VYSVĚTLENÍ ZADÁVACÍ DOKUMENTACE Č. XVIII

| Název veřejné zakázky: | Revitalizace zimního stadionu v Třebíči |

I03 a I04 – viz D.01.02a.19 – Řezy II (řez H)

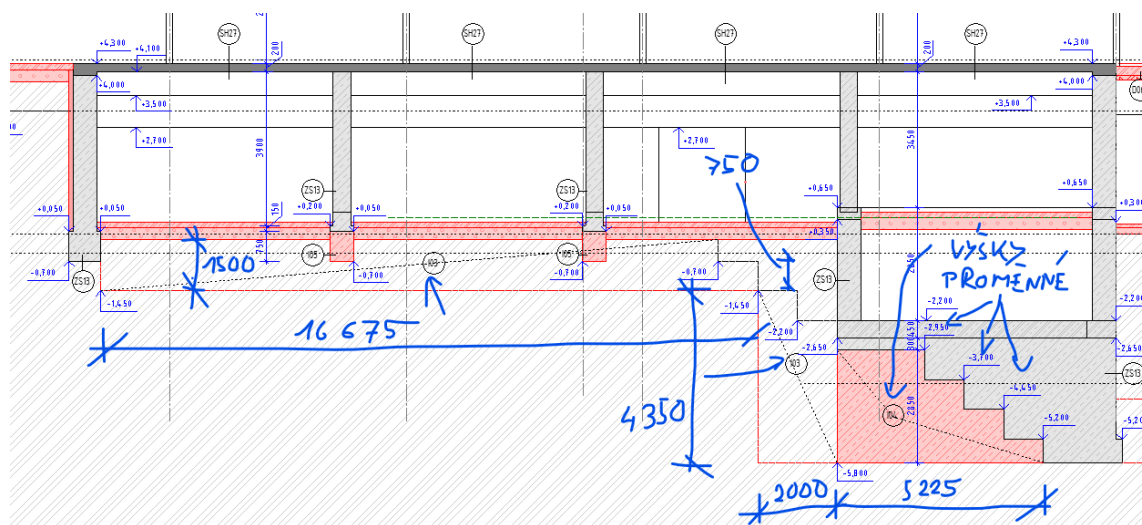
Dotaz:

V dodatečných informacích číslo 7, v reakci na dotaz 15, sdělil zadavatel následující:

Trysková injektáž je v tomto případě stanovena předpokládaným objemem, který bude nutno injektovat. Protože není k dispozici IG průzkum v průběhu celé podchytávky, bude nutné toto řešit podle konkrétních podmínek. Velikost vrtu je dána možnostmi dodavatele a konkrétními geologickými podmínkami na stavbě. Z toho se odvíjí i hloubka a sklon vrtů. Pro jednostranné podchycení stěny se budou vrtat šikmé vrty pod úhlem 30-45° od svislice. Jejich vzdálenost je dána použitým zařízením, tlakem, který je schopno vyvinout a zeminou v které se injektáž provádí. Vliv má i použitá směs, resp. její viskozita.

Jelikož IG průzkum chybí a dodavateli nejsou zřejmé konkrétní geologické podmínky na stavbě a okolnosti z toho vyplývající (hloubka vrtu, sklon vrtu, průměr vrtu), nelze tuto položku ocenit pouze na základě předpokládaného objemu. Pokud tedy budou dodavatelé oceňovat tuto položku dle nekonkrétního zadání, budou jednotlivé nabídky vzájemně neporovnatelné.

Dodavatel si touto cestou dovoluje požádat zadavatele o stanovení jednotné závazné ceny

I03 - Délka 16 675 + 2000 mm, proměnná předpokládaná hloubka – viz řezy

I04 – Délka proměnná, proměnná předpokládaná hloubka – viz řezy

Zadavatel není oprávněn ve smyslu ZZVZ stanovovat pevnou cenu jakékoliv položky, a proto musí být oceněna samotnými účastníky.

I05 – viz D.01.02a.19 – řezy II (řez H)

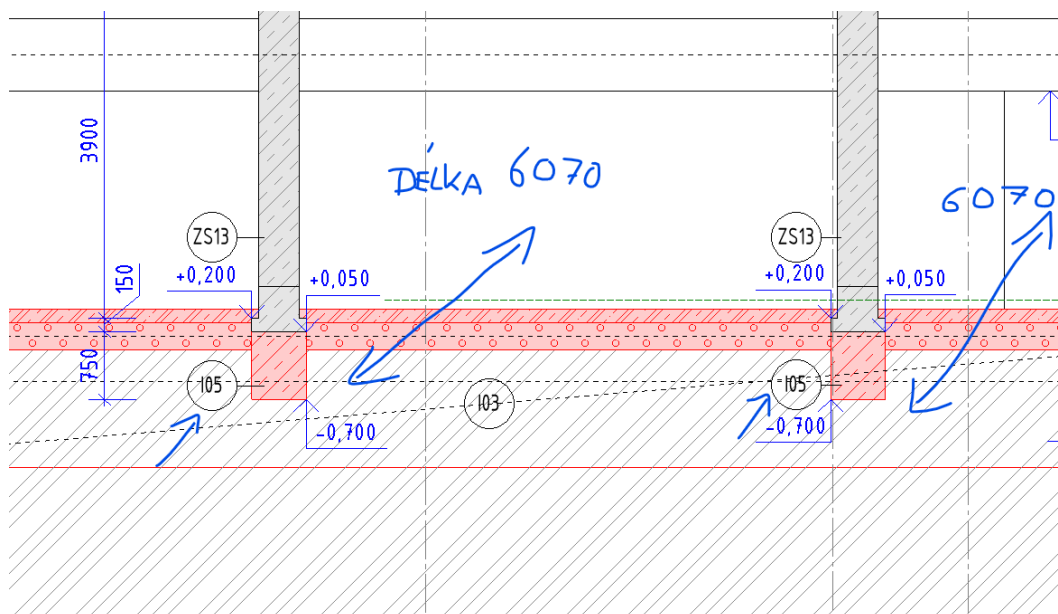
Délka 6 070 mm, konstantní předpokládaná hloubka 750 mm

I06 – viz D.01.02a.11 - Půdorys základů + D.01.02a.19 – Řezy II (řez H)

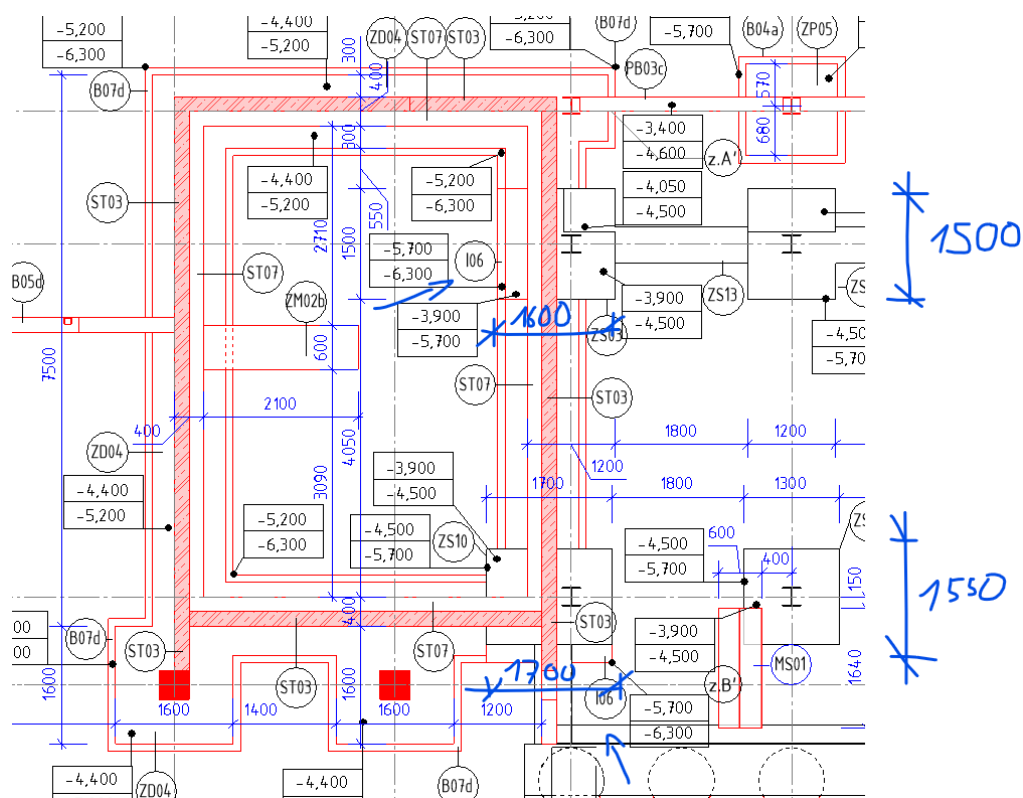
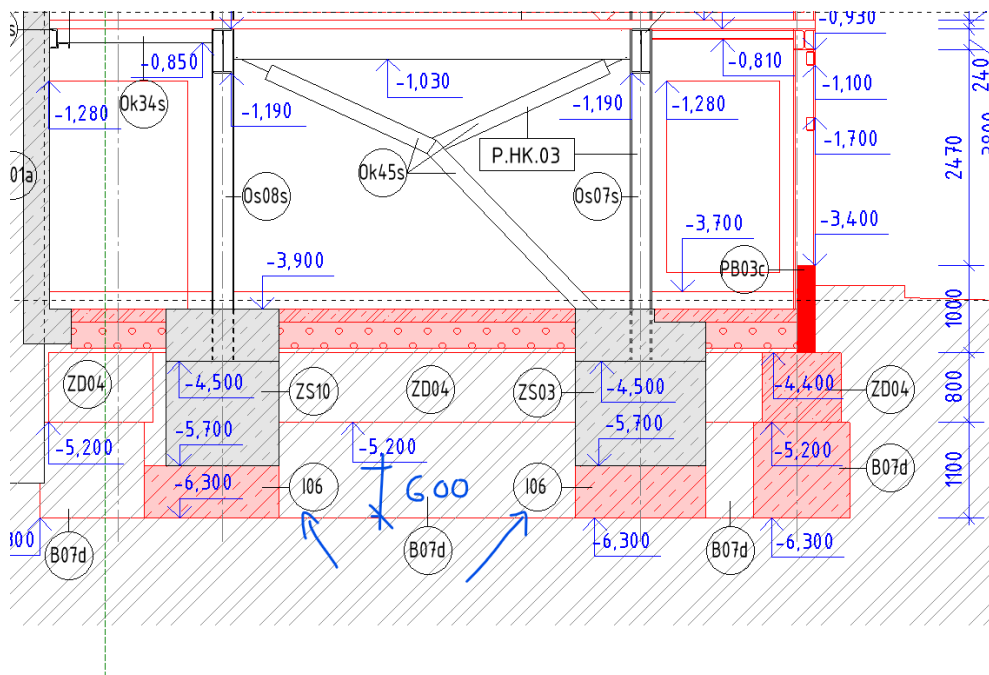
Délka 13 750 mm, konstantní předpokládaná hloubka 750 mm
